CONTRODEDUZIONI PARERE INTEREMEDIO C.T.S.

REALIZZAZIONE DI UN IMPIANTO AGROVOLTAICO DENOMINATO “MARGHERITO”
DI POTENZA PARI A 48,45708 MW_p SITO NEL COMUNE DI RAMACCA (CT)

BAS ITALY VENTICINQUESIMA S.R.L.

Figura 16: Impianti esistenti nel raggio di 10 km rispetto all'area di progetto "Margherito".

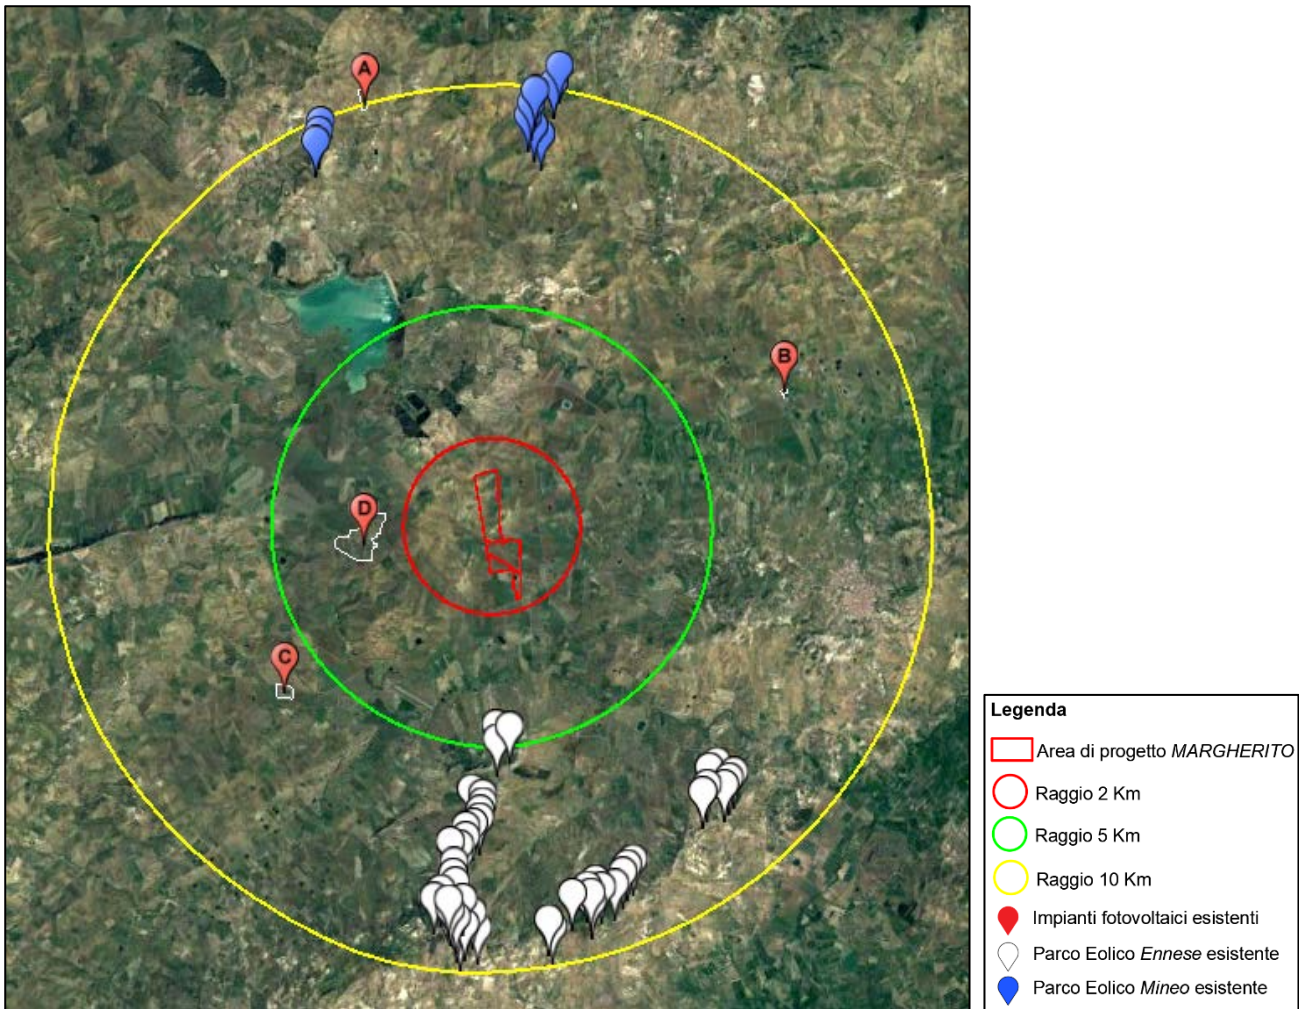
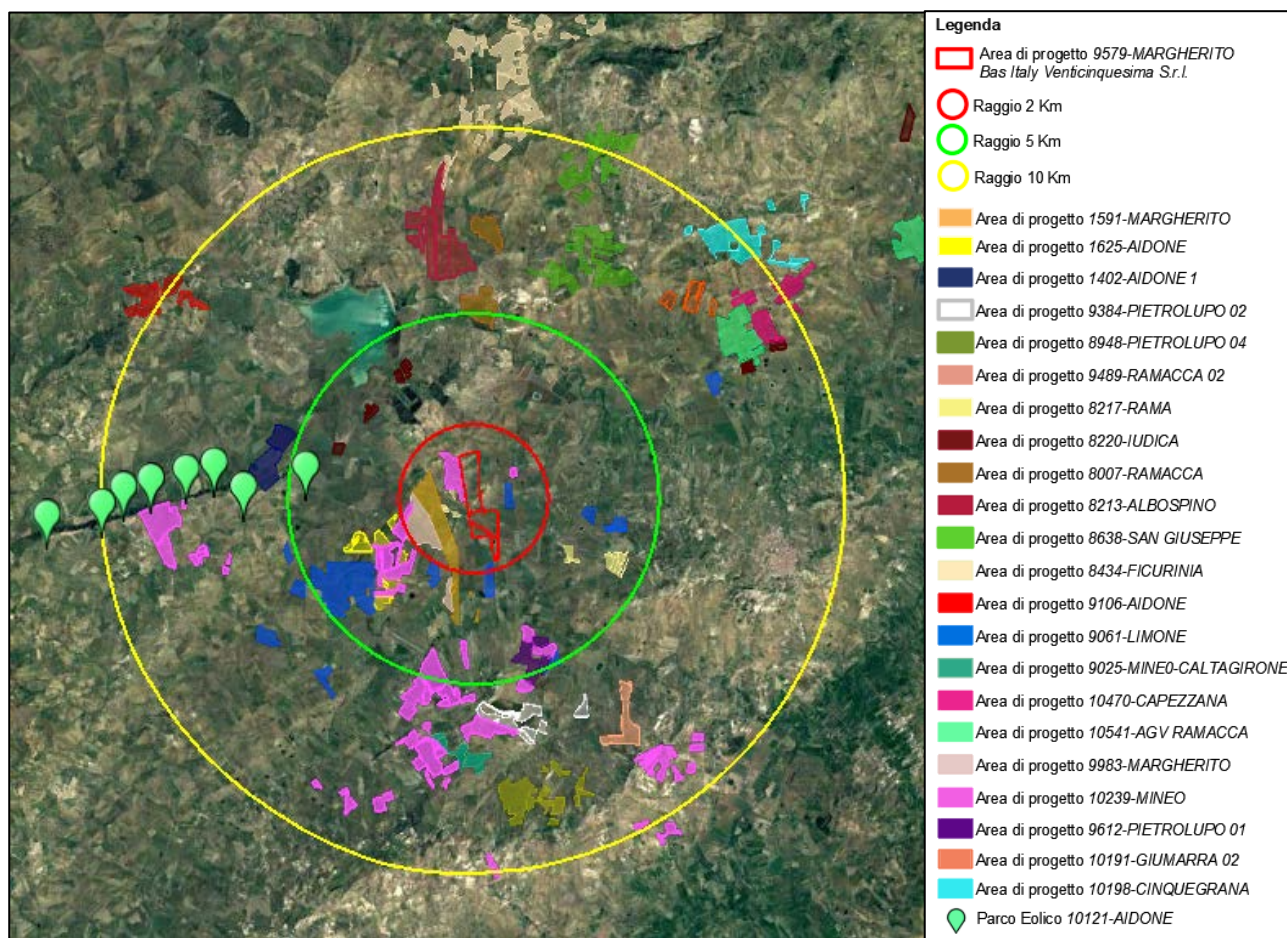
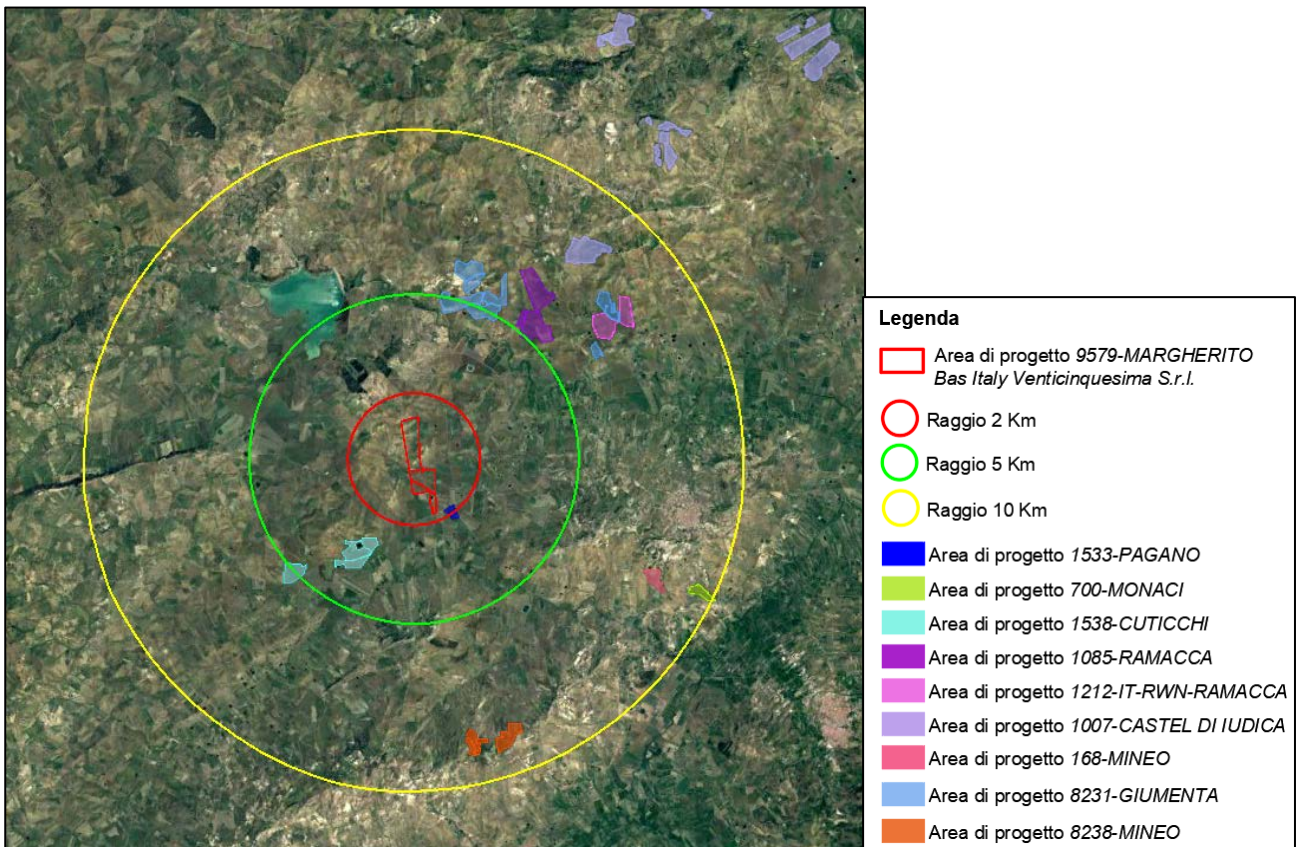
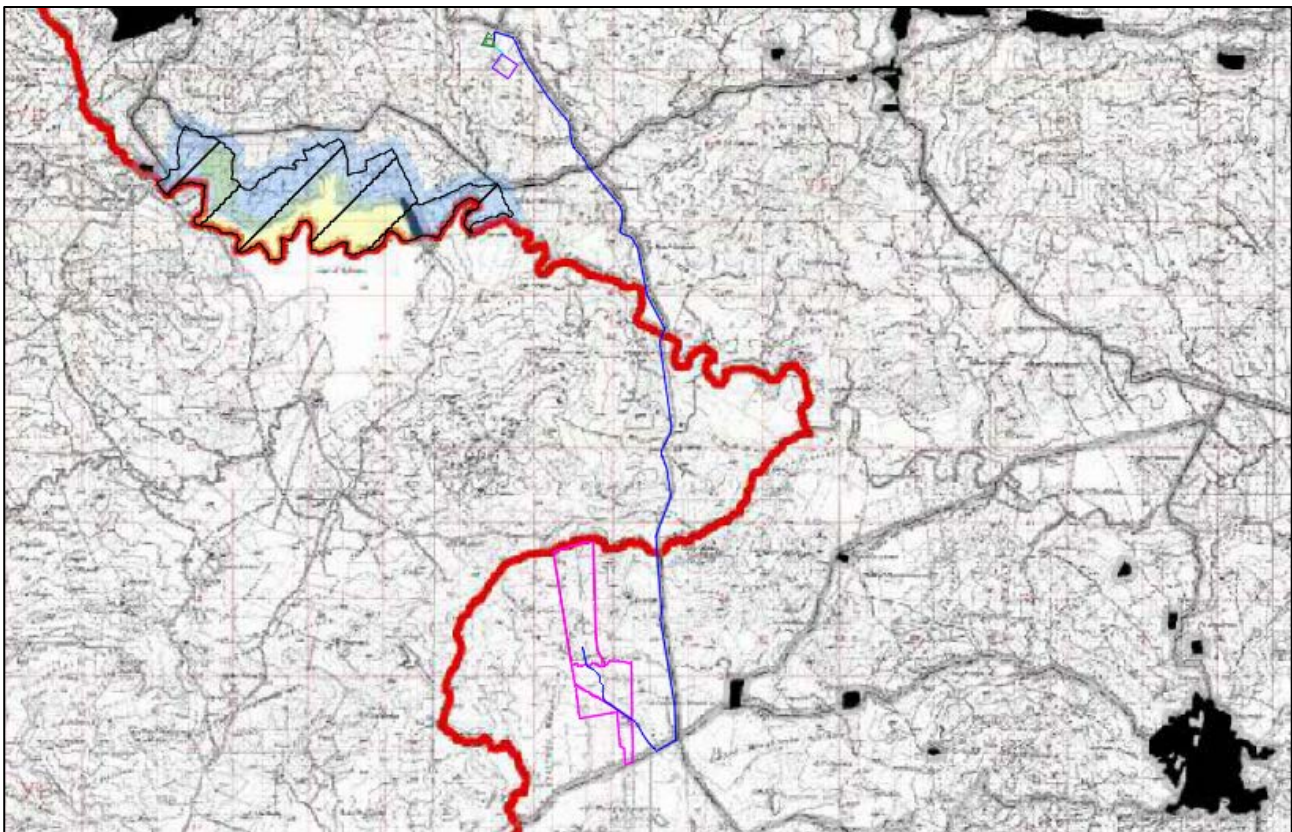
“Nello studio di impatto ambientale dovrà essere considerato l'effetto cumulo con altri progetti ed impianti FER limitrofi già realizzati o in previsione di realizzazione nel raggio dell'area vasta di studio individuata. Nello specifico, dovrà essere valutato l'effetto cumulo con riferimento all'avifauna migratrice (effetto lago), agli aspetti percettivi sul paesaggio ed al consumo di suolo. Per ciascuna componente al fine di valutare gli effetti cumulativi dovrà essere definita ed adeguatamente motivata l'area di analisi idonea in relazione alle caratteristiche del contesto locale ed alle dimensioni del progetto (considerando per le valutazioni a scala vasta un'area pari a 10 Km). Dovrà essere prodotta una relazione dettagliata volta, fra l'altro, a dimostrare gli assunti del proponente in ordine ai potenziali impatti cumulativi”.

In ottemperanza a quanto richiesto dalla prescrizione n. 8 del Parere Tecnico C.T.S. n. 384/2023 del 29/06/2023, è stato redatto un apposito elaborato, 08-MGTO-VIA.08_RELAZIONE IMPATTI CUMULATIVI, in cui è stato analizzato l'impatto cumulativo sulle diverse componenti ambientali interessate dal progetto oggetto del presente Studio e dagli altri progetti ed impianti FER limitrofi già realizzati o in previsione di realizzazione, reperiti dal portale regionale SIVVI e dal portale nazionale MASE, ricadenti nel raggio dell'area vasta di studio individuata (area che si estende per un raggio di 10 chilometri dal punto baricentrico dal progetto “Margherito”).

Nel raggio di 10 km dal punto baricentrico del progetto “Margherito” si riscontrano 4 impianti fotovoltaici e 2 parchi eolici esistenti, come si evince dalla figura seguente.

Nel raggio di 10 km dal punto baricentrico del progetto "Margherito" si individuano 22 impianti fotovoltaici e un parco eolico in fase di autorizzazione, come si evince dalla figura seguente.

Nel raggio di 10 km dal punto baricentrico del progetto “Margherito” risultano 9 impianti autorizzati, come si evince dalla figura seguente.

Figura 19: Ambito Territoriale di Caccia CT1_ Individuazione dell'area di intervento

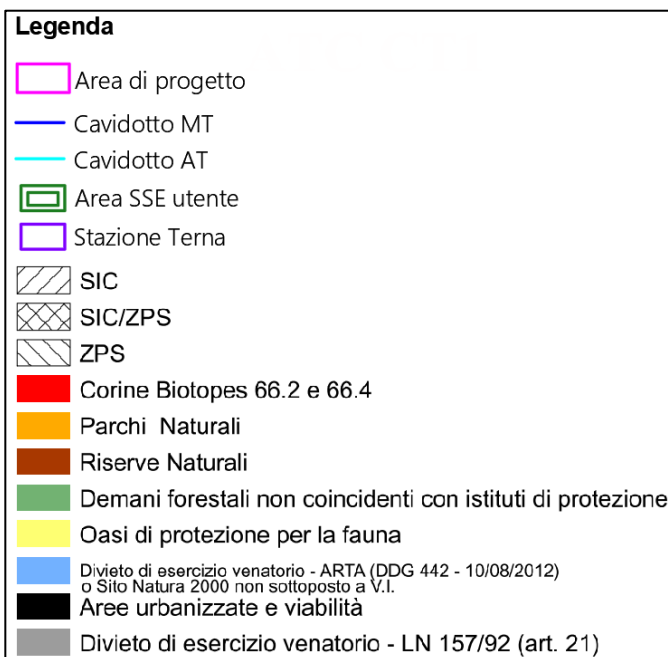
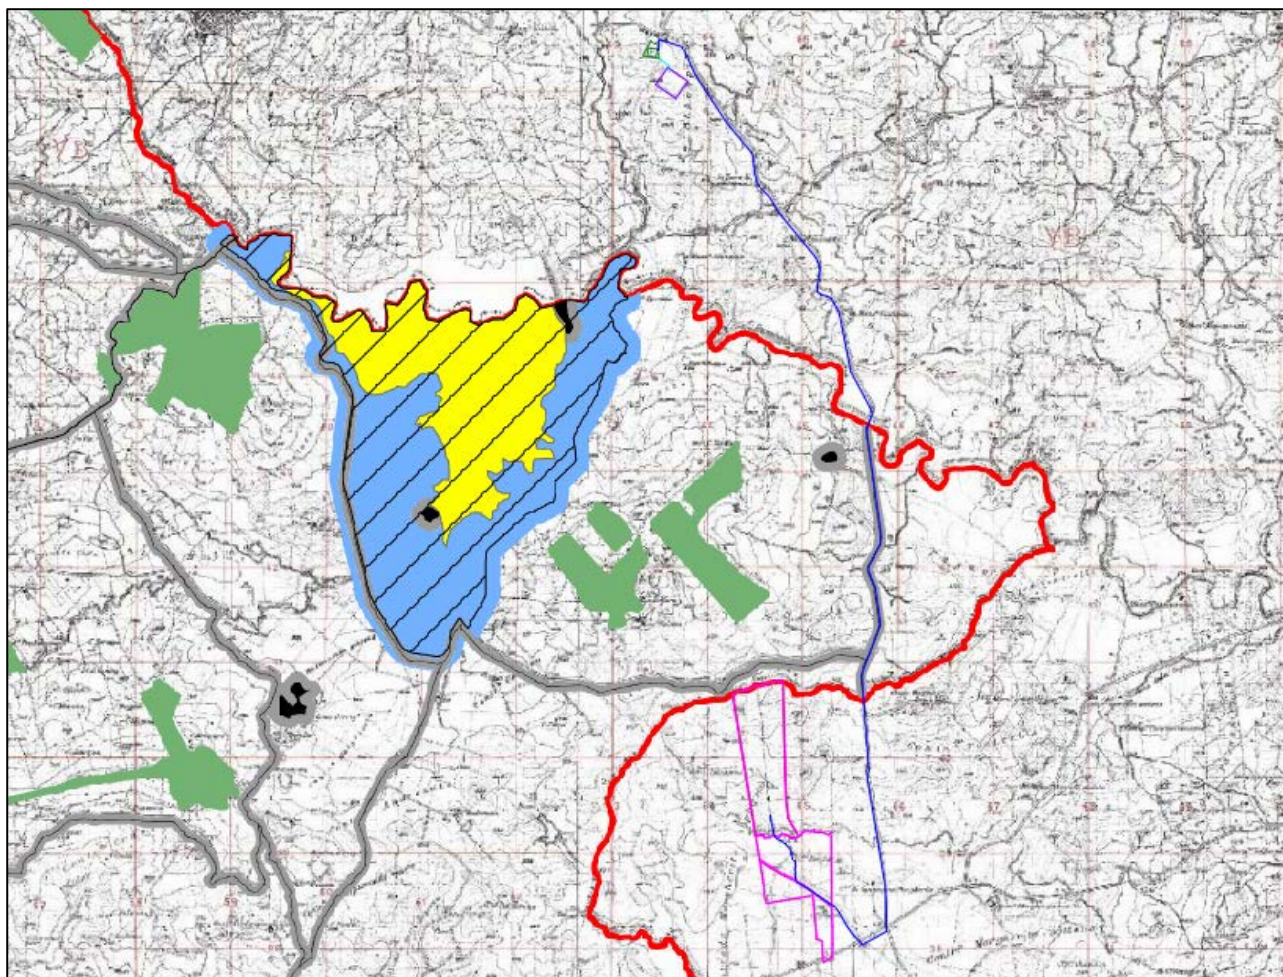
"Occorre verificare se l'area di riferimento delle infrastrutture ricade all'interno di corridoi faunistici e/o di aree escluse dall'attività venatoria".

Come si evince dalla figura seguente, l'area di progetto e una parte del cavodotto ricadono all'interno del territorio agro-silvo-pastorale "CT1" di cui fanno parte i comune di: Aci Bonaccorsi, Aci Castello, Aci Catena, Acireale, Aci Sant'Antonio, Adrano, Belpasso, Biancavilla, Bronte, Calatabiano, Camporotondo Etneo, Castel di Judica, Castiglione di Sicilia, Catania, Fiumefreddo di Sicilia, Giarre, Gravina di Catania, Linguaglossa, Maletto, Maniace, Mascali, Mascalucia, Militello in Val di Catania, Milo, Mineo, Misterbianco, Motta Sant'Anastasia, Nicolosi, Palagonia, Paternò, Pedara, Piedimonte Etneo, Raddusa, Ragalna, Ramacca, Randazzo, Riposto, S. Giovanni La Punta, S. Gregorio di Catania, S. Pietro Clarenza, Sant'Agata Li Battiati, Sant'Alfio, Santa Maria di Licodia, Santa Venerina, Scordia, Trecastagni, Tremestieri Etneo, Valverde, Viagrande e Zafferana Etnea, situati nella parte settentrionale della provincia. La superficie territoriale dell'ATC è di 143.590,3 ettari.

Dalle figure precedenti si evince che l'area di progetto non interferisce con nessuna delle zone vincolate, eccetto per la porzione a sud che ricade in zone con divieto di esercizio venatorio LN 157/92 (art. 21), corrispondente alla fascia di rispetto della SP103 (area esclusa dalla collocazione dei manufatti di impianto). Anche il cavidotto, per gran parte del suo tragitto, ricade in zone con divieto di esercizio venatorio LN 157/92 (art. 21), corrispondenti alle fasce di rispetto della SP103, SP182 e SP73.

In riferimento alle aree vincolate sopra menzionate interferenti con l'area di progetto e il cavidotto, si ritiene che l'intervento non sia pertinente con il divieto di attività venatoria per le aree tutelate; pertanto, il progetto risulta compatibile con il piano esaminato.

Figura 21: Individuazione dell'area di intervento rispetto alle zone boscate (in verde) (Fonte: CFRS LR16/96)

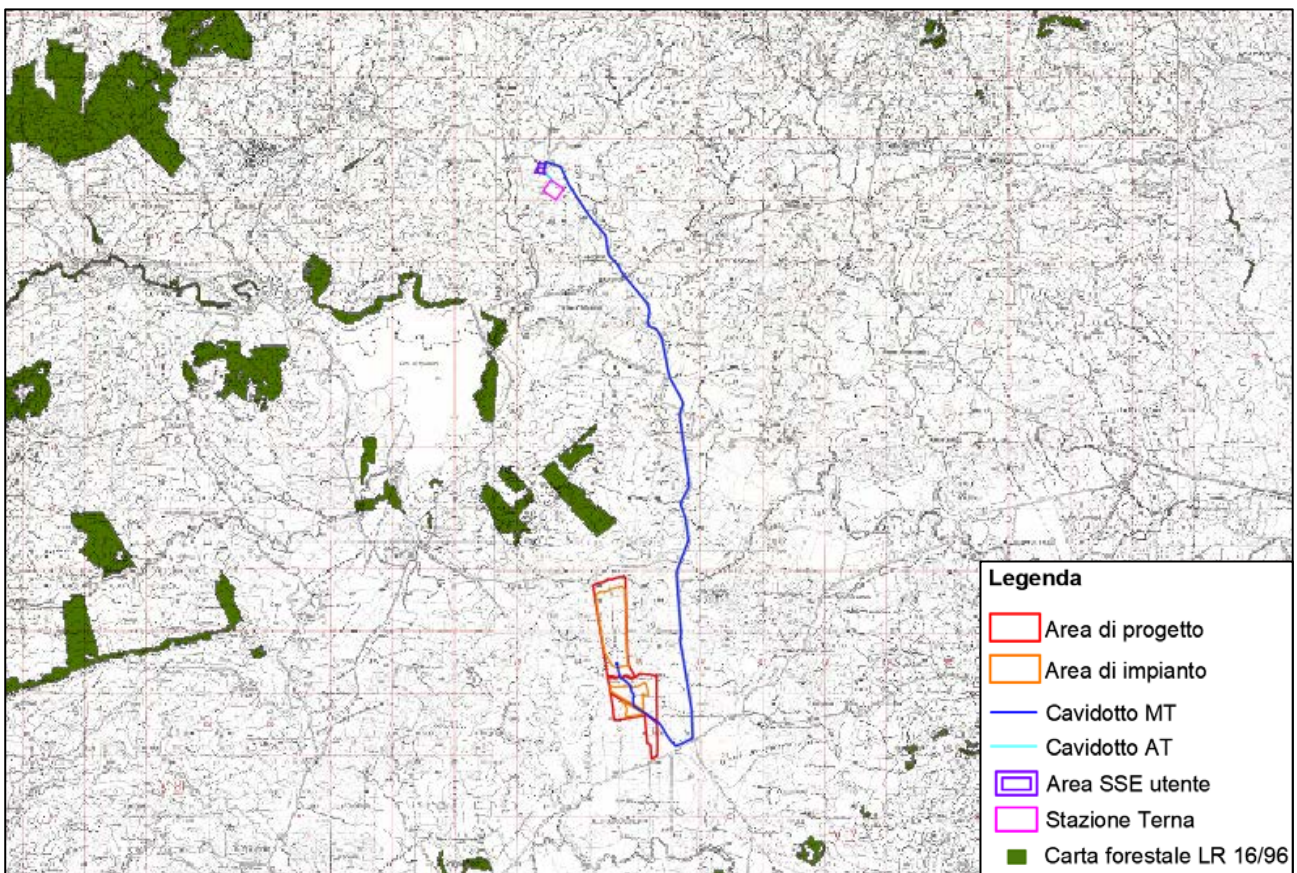
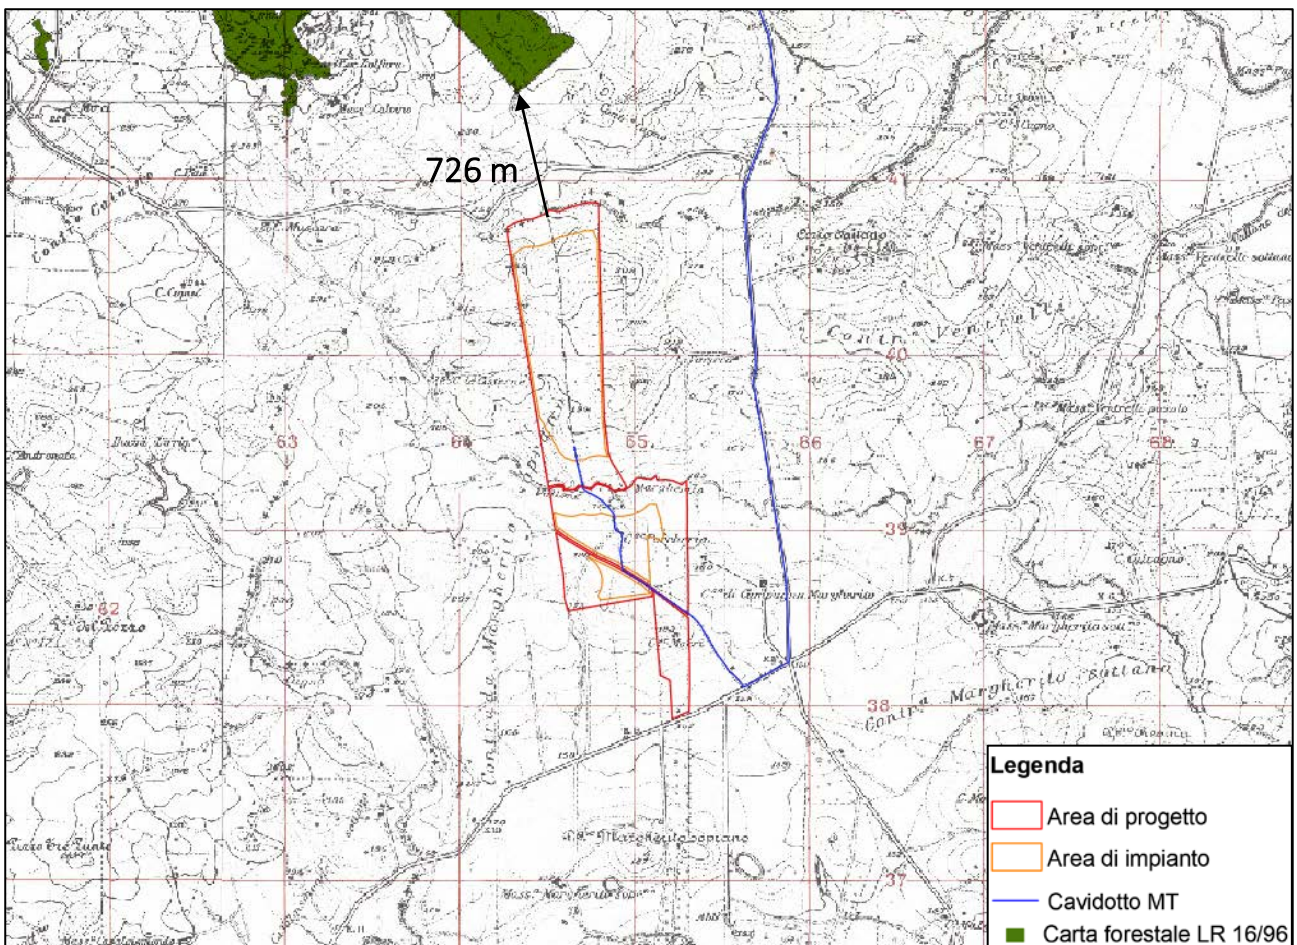
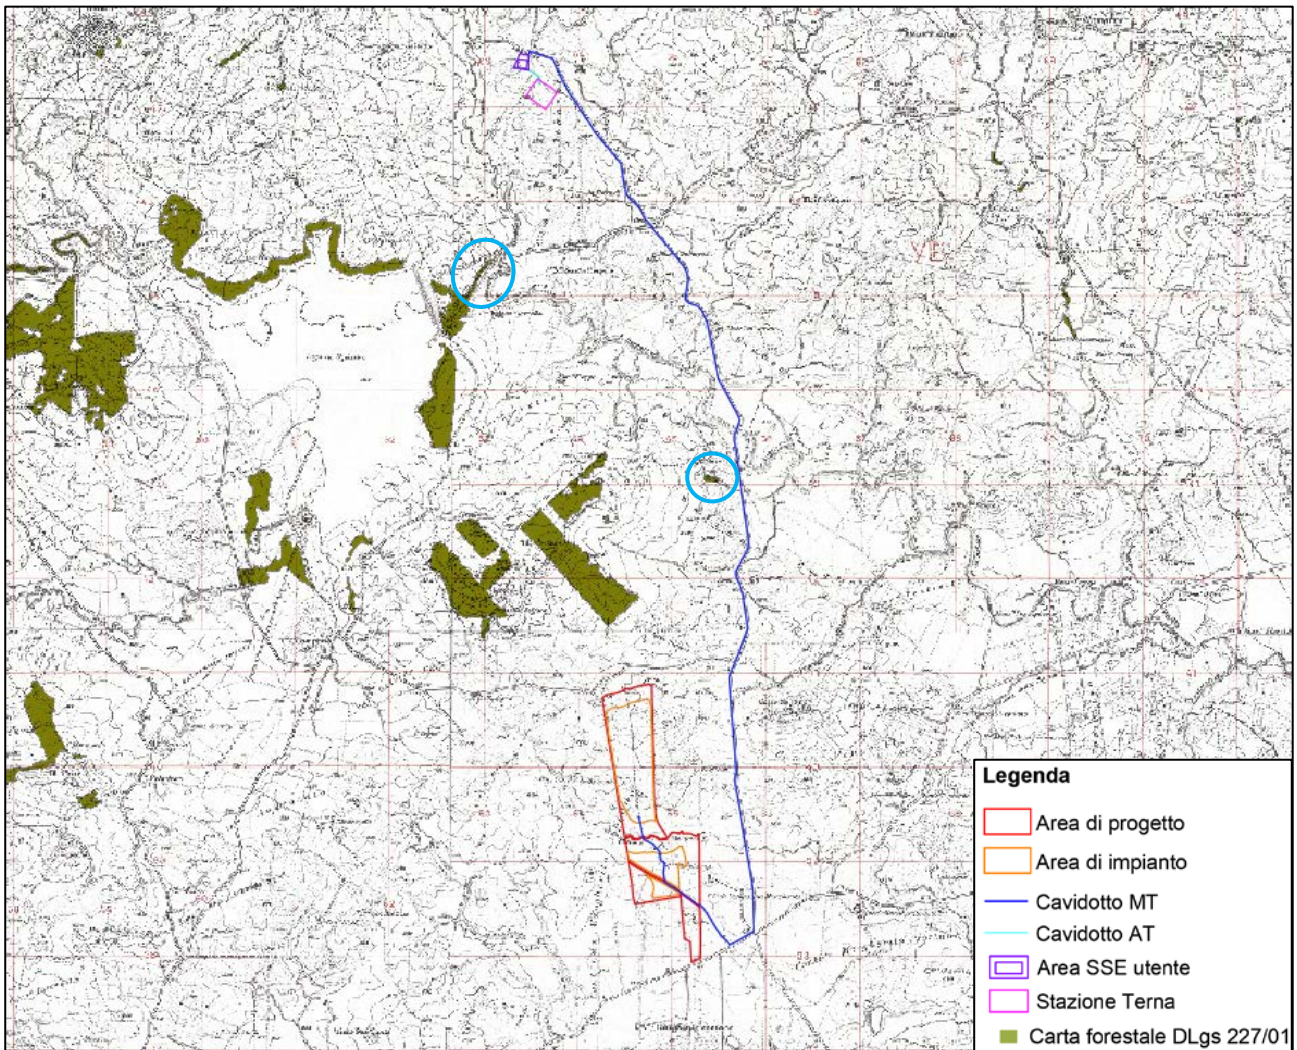
"Occorre valutare la presenza di aree boscate tutelate dalla LR 16/96 e dal D.Lgs. 227/01 e prevedere adeguate aree buffer a protezione di dette aree".

Sulla base della Carta Forestale della Regione Sicilia in riferimento alla LR 16/96, si evidenzia come sia l'area di progetto che le opere connesse siano esterne alle aree boscate; nello specifico, il bosco più vicino dista circa 726 mt dall'area di progetto.

Nel caso in esame, l'area di progetto e le opere di connessione sono esterne alle fasce di rispetto dei boschi, poiché distanti oltre 200 m dai boschi.

Da un confronto con il D.Lgs. 227/01 si riscontrano delle difformità, date dalla presenza di altre aree tutelate rispetto a quelle individuate dalla LR 16/96, come evidenziato nelle figura seguente (in azzurro); anche in questo caso sia l'area di progetto che le opere di connesse non interferiscono con le stesse.
